INFORME DE HITO DE CONTROL
N° 5893-2026-CG/MPROY-SCC

**“EJECUCIÓN DE LA SOLUCIÓN INTEGRAL DE LA CUENCA DEL
RÍO LACRAMARCA, EN EL MARCO DEL CONTRATO DE
ESTADO A ESTADO”**

**HITO DE CONTROL N° 5: AVANCE DE LA EJECUCIÓN DEL
“PROYECTO DEFENSAS RIBEREÑAS DEL RÍO LACRAMARCA”
DE LA SOLUCIÓN INTEGRAL DE LA CUENCA DEL RÍO
LACRAMARCA, AL MES DE ABRIL DE 2026
(CUI 2499818)**

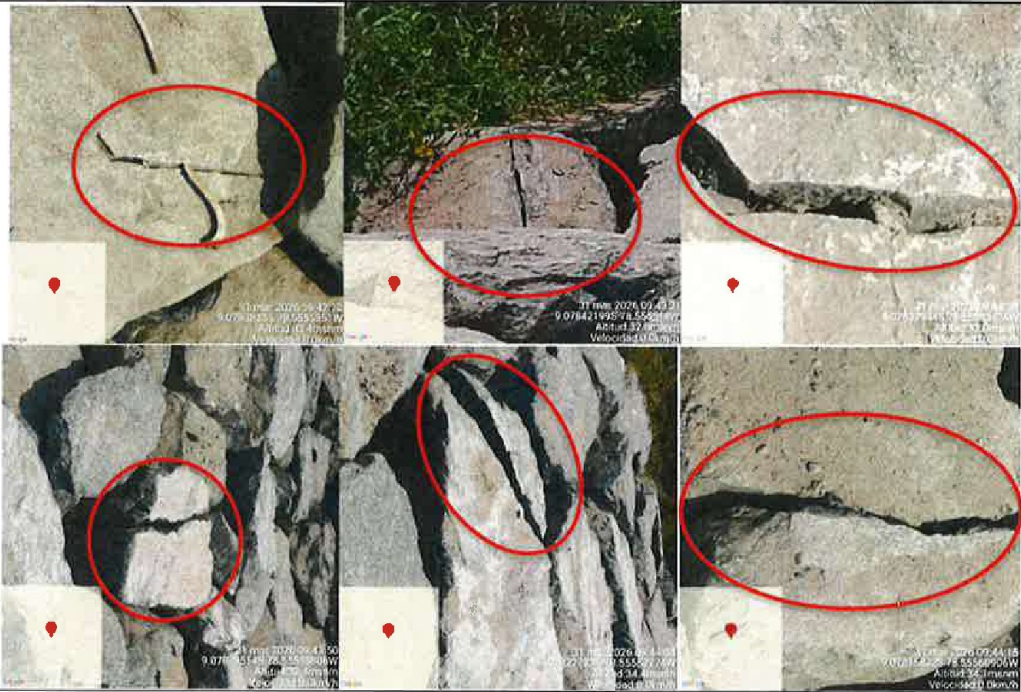
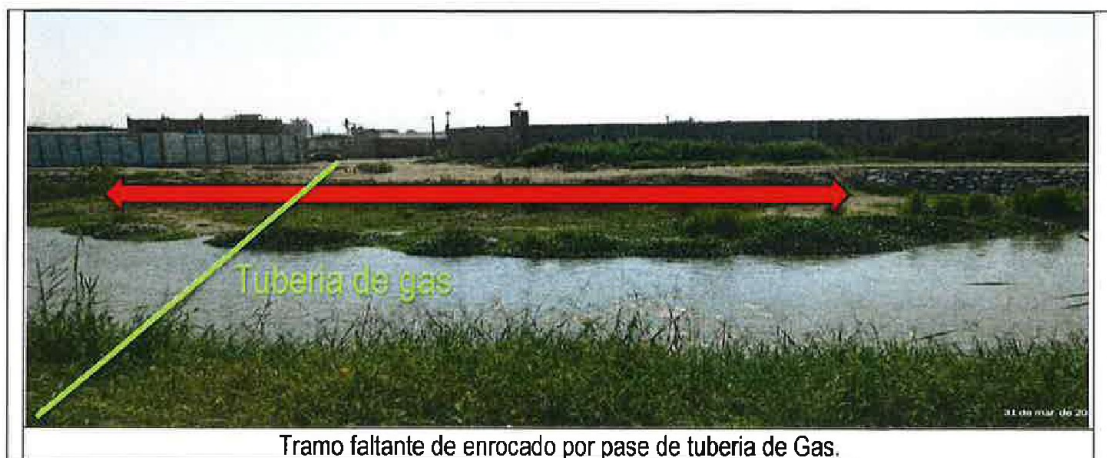
Trabajo de desencofrado del contratista en la Progresiva 8+710 ambos lados del río, con ausencia de profesional del contratista

Trabajo en corona, con la contaminación del enrocado y no se aprecia el acabado del geotextil

Trabajo de limpieza de fierros oxidados en estructura
